Projet présenté par le syndicat mixte des bassins versants de la Fontaine, de la Cabotterie et de Saint-Martin-de-Boscherville relatif à une demande d'enquête publique préalable à la déclaration d'utilité publique, la déclaration d'intérêt général et la demande d'autorisation environnementale en vue de l'aménagement hydraulique du sous-bassin versant de la Cabotterie sur le territoire de la commune d'Hénouville

Conclusions et avis du Commissaire-enquêteur

Pièce n°2

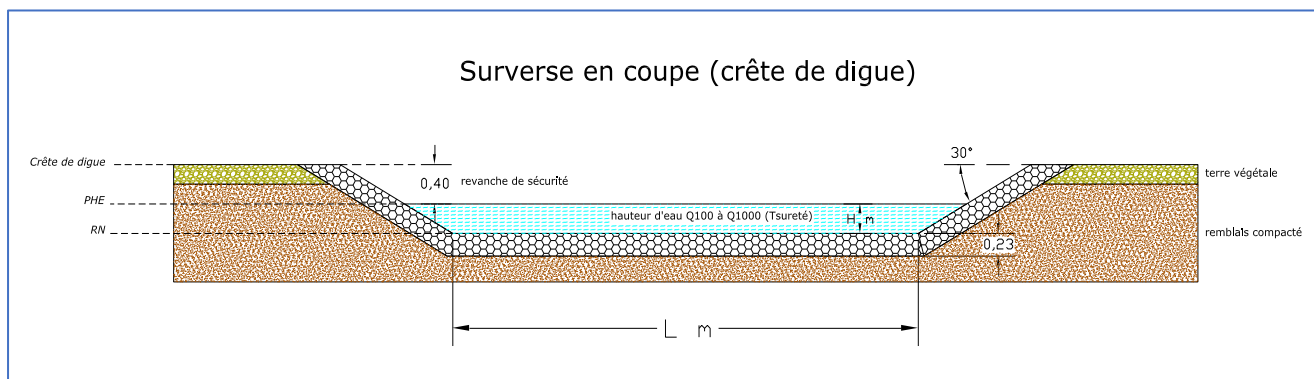
Afin d'agrémenter le sujet du dimensionnement, je reprendrai la déposition de M. Francis PASSILY ; Déposition comportant diverses interrogations relatives aux 3 ouvrages structurants ; Interrogations auxquelles le pétitionnaire a donné une réponse précise à chacune d'entre elles.

<ul style="list-style-type: none"> • Liaison entre l'ouvrage n°1 et le carrefour RD 67/RD86 : <ul style="list-style-type: none"> • Les canalisations entre le carrefour RD 67/RD86 sont-elles impactées ? 	<p><u>Réponse du pétitionnaire :</u></p> <ul style="list-style-type: none"> • Mail du jeudi 22 juillet 2021 à 16 :35 <p><i>Dans notre projet, il est prévu une nouvelle canalisation ø400 traversant ce carrefour</i></p>
<ul style="list-style-type: none"> • Le fossé existant au carrefour RD 67/RD86 est insuffisant pour récupérer les eaux de l'ouvrage 1et des zones entre ces 2 points. 	<p><u>Réponse du pétitionnaire :</u></p> <ul style="list-style-type: none"> • Mail du jeudi 22 juillet 2021 à 16 :35 <p><i>Selon le retour des investigations complémentaires, dans le projet il est prévu une canalisation de diamètre 600 tout le long du RD 86 ou un agrandissement du fossé existant équivalent à un diamètre 600 d'une canalisation</i></p>

<ul style="list-style-type: none"> • Ouvrage n°1 : ouvrage siphoné RV 12 Quid ? Entrée ? Sortie ? 	<p><u>Réponse du pétitionnaire :</u></p> <ul style="list-style-type: none"> • Mail du jeudi 22 juillet 2021 à 16 :35 <p><i>Ceci permet durant les pluies décennales de stocker les eaux dans le bassin n°1 avec une disponibilité de 0.10m soit une disponibilité de 85m³ et également une infiltration et un rejet de 10l/s</i></p>
<ul style="list-style-type: none"> • Ouvrage n°2 : <ul style="list-style-type: none"> • L'ouvrage de régulation rejette où ? on a l'impression que c'est dans la Cabotterie 	<p><u>Réponse du pétitionnaire :</u></p> <ul style="list-style-type: none"> • Mail du jeudi 22 juillet 2021 à 16 :35 <p><i>Le bassin est dimensionné pour une pluie donnée avec un ouvrage de régulation/ débit de fuite vers le talweg aval – Dans le cas présent le débit de fuite et éventuellement la surverse se rejette dans la Cabotterie. L'ouvrage de régulation permet de réguler le débit à 40 l/s</i></p>

<ul style="list-style-type: none"> • A priori aucune liaison entre les ouvrages n°2 et n°3 	<p><u>Réponse du pétitionnaire :</u></p> <ul style="list-style-type: none"> • Mail du jeudi 22 juillet 2021 à 16 :35 <p><i>Le talweg naturel et la topographie existante (Chemin de la Cabotterie) permettront d'assurer la liaison entre les 2 bassins</i></p>
<ul style="list-style-type: none"> • Ouvrage n°3 : sur les plans, les gabions de l'entrée de l'ouvrage sont sur le chemin de la Cabotterie, on condamne ce chemin ? 	<p><u>Réponse du pétitionnaire :</u></p> <ul style="list-style-type: none"> • Mail du jeudi 22 juillet 2021 à 16 :35 <p><i>Les gabions présentent un passage à gué permettant de capter vers le bassin ouvrage 3 ; les eaux de ruissellement issue du chemin de la Cabotterie.</i></p>

Je noterai que les réponses techniques apportées à ces interrogations permettent de conforter le dimensionnement du projet par rapport aux hypothèses formulées supra.

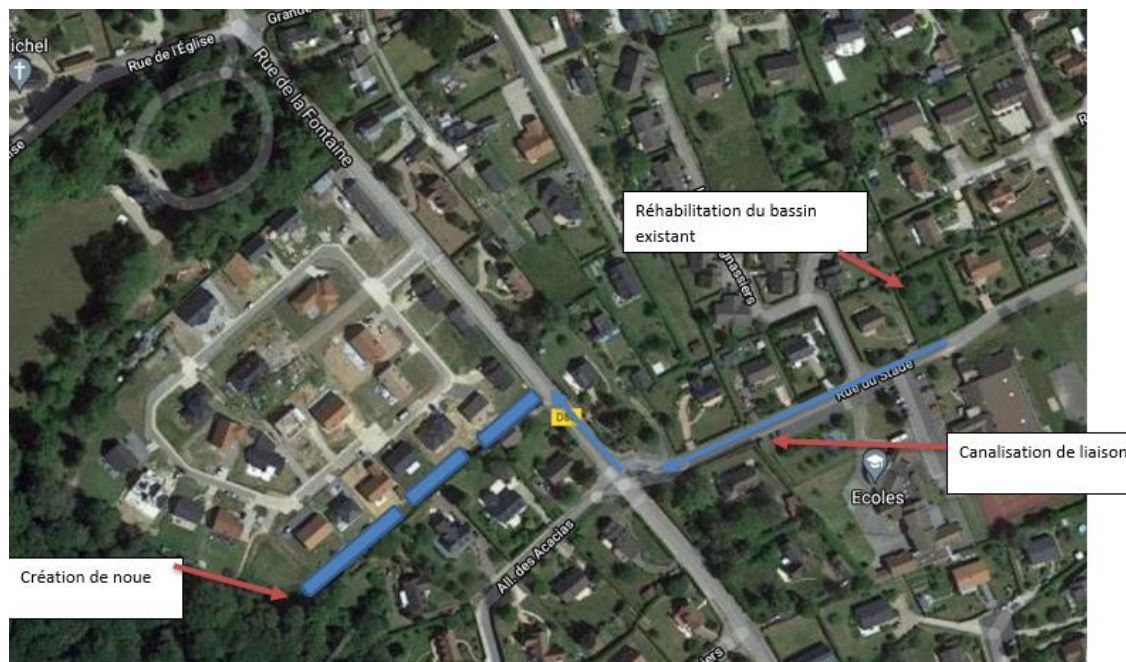
M. PASSILY Francis – 591route de la Mairie - 76 840 Hénouville – Lundi 19/07/2021	
8	<ul style="list-style-type: none"> • Liaison entre l'ouvrage n°1 et le carrefour RD 67/RD86 : <ul style="list-style-type: none"> • Les canalisations entre le carrefour RD 67/RD86 sont-elles impactées ?
	<p><u>Réponse du pétitionnaire :</u></p> <ul style="list-style-type: none"> • Mail du jeudi 22 juillet 2021 à 16 :35 « <i>Dans notre projet, il est prévu une nouvelle canalisation qui traverse ce carrefour.</i> » <p><u>Avis du CE :</u> <i>Le CE prend bonne note de cette réponse claire et précise.</i></p>
	<ul style="list-style-type: none"> • Le fossé existant au carrefour RD 67/RD86 est insuffisant pour récupérer les eaux de l'ouvrage 1et des zones entre ces 2 points. <p><u>Réponse du pétitionnaire :</u></p> <ul style="list-style-type: none"> • Mail du jeudi 22 juillet 2021 à 16 :35 « <i>Selon le retour des investigations complémentaires, dans le projet il est prévu une canalisation de diamètre 600 tout le long du RD 86 ou un agrandissement du fossé existant équivalent à un diamètre 600 d'une canalisation</i> » <p><u>Avis du CE :</u> <i>Le CE prend bonne note de cette réponse claire et précise.</i></p>

<ul style="list-style-type: none"> • Ouvrage n°1 : ouvrage siphoné RV 12 Quid ? Entrée ? Sortie ? 	<p><u>Réponse du pétitionnaire :</u></p> <ul style="list-style-type: none"> • Mail du jeudi 22 juillet 2021 à 16 :35 « Ceci permet durant les pluies décennales de stocker les eaux dans le bassin n°1 avec une disponibilité de 0.10m soit une disponibilité de 85m3 et également une infiltration et un rejet de 10l/s » <p><u>Avis du CE :</u> Le CE prend bonne note de cette réponse claire et précise.</p>
<ul style="list-style-type: none"> • Ouvrage n°2 : <ul style="list-style-type: none"> • L'ouvrage de régulation rejette où ? on a l'impression que c'est dans la Cabotterie 	<p><u>Réponse du pétitionnaire :</u></p> <ul style="list-style-type: none"> • Mail du jeudi 22 juillet 2021 à 16 :35 « Le bassin est dimensionné pour une pluie donnée avec un ouvrage de régulation/ débit de fuite vers le talweg aval – Dans le cas présent le débit de fuite et éventuellement la surverse se rejette effectivement dans la Cabotterie dont la route est très encaissée. L'ouvrage de régulation permet de réguler le débit à 40 l/s » <p><u>Avis du CE :</u> Le CE prend bonne note de cette réponse claire et précise.</p>

<ul style="list-style-type: none"> • A priori aucune liaison entre les ouvrages n°2 et n°3 	<p><u>Réponse du pétitionnaire :</u></p> <ul style="list-style-type: none"> • Mail du jeudi 22 juillet 2021 à 16 :35 « Le talweg naturel, la topographie existante (Chemin de la Cabotterie) et les travaux prévus permettront d'assurer la liaison entre les 2 bassins » <p><u>Avis du CE :</u> Le CE prend bonne note de cette réponse claire et précise.</p>
<ul style="list-style-type: none"> • Ouvrage n°3 : sur les plans, les gabions de l'entrée de l'ouvrage sont sur le chemin de la Cabotterie, on condamne ce chemin ? 	<p><u>Réponse du pétitionnaire :</u></p> <ul style="list-style-type: none"> • Mail du jeudi 22 juillet 2021 à 16 :35 « Non, le chemin n'est pas condamné et les gabions constituent un passage à gué permettant de capter les eaux issues du chemin de la Cabotterie vers le bassin ouvrage 3 » <p><u>Avis du CE :</u> Le CE prend bonne note de cette réponse claire et précise.</p>

Annexe 6 – Plan OUV 3

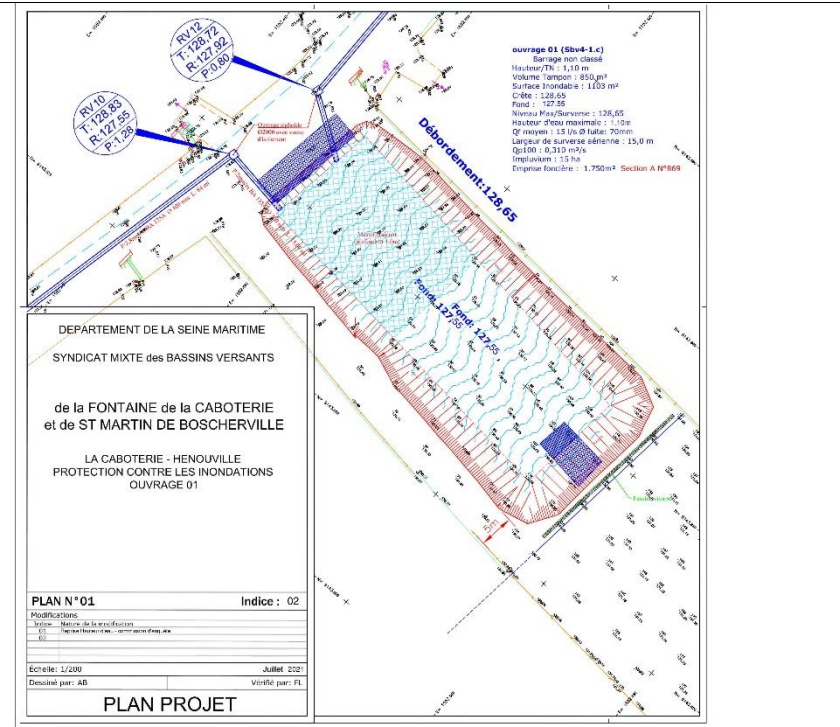
8	<p>Mail du lundi 12 juillet 2021 à 11 :54</p> <p>Merci mais ceci ne répond qu'à la question de M. Mme LEROY Qu'en est-il pour l'ouvrage 3 ? (Figurant sur mon fichier anomalies ?</p>	<p><u>Commentaires du CE</u></p> <p>Suite au contact direct avec M. VARY (Cabinet MERLIN) : voir réponses à la question n°9.</p>
9	<p>Mail du mardi 20 juillet 2021 à 16 :27</p> <p>La réponse "Aucune annexe fait part d'une hauteur de 0.88m ou bien un document ancien qui n'aurait pas dû être fourni." Cette réponse est erronée si j'en crois les pièces qui ont été mises à disposition du public. Je vous mets en document joint la preuve qu'il y a bien des incohérences entre les annexes et les schémas figurant dans le corps du dossier (j'ai encadré en rouge les valeurs) Merci de leur transmettre ce document.</p>	<p><u>Réponse du pétitionnaire :</u></p> <ul style="list-style-type: none"> Mail du jeudi 22 juillet 2021 à 16 :23 (Cabinet MERLIN) Veillez trouver ci-joint l'annexe 4 modifiée – Ouvrage 1 – En effet une erreur est observée dans cette annexe / La hauteur d'eau maximale dans le bassin n'est pas de 0.88m mais est acté à 1.10m comme évoqué à plusieurs reprises lors de nos échanges de mail depuis le début de la commission d'enquête <p><i>Le reste des données reste inchangé. Veillez nous excuser pour cette inexactitude.</i></p>

J'attends de leur part une réponse précise ; soit les documents mis à disposition sont anciens et ne sont pas les bons et dans ce cas quels sont les bonnes données.

ouvrage 3 b (Sbv4-11)
 Barrage non classé
 Hauteur/TN : 5,00 m
 Volume Tampon : 785 m³
 Surface Inondable : 500 m²
 Crête : 48,00
 Fond : 45,30
 Niveau Max/Surverse : 47,50
 Hauteur d'eau maximale : 2,20 m
 Largeur de surverse aérienne : 3,0 m
 Emprise foncière : 2,100m²

Pour faire suite à notre échange téléphonique, ci-joint les valeurs à prendre en compte pour l'ouvrage 3.

Fond de bassin : 45.30

Crête : 48.00

Hauteur d'eau : 2.20m

Comme échangé, ces valeurs correspondent à l'annexe 6
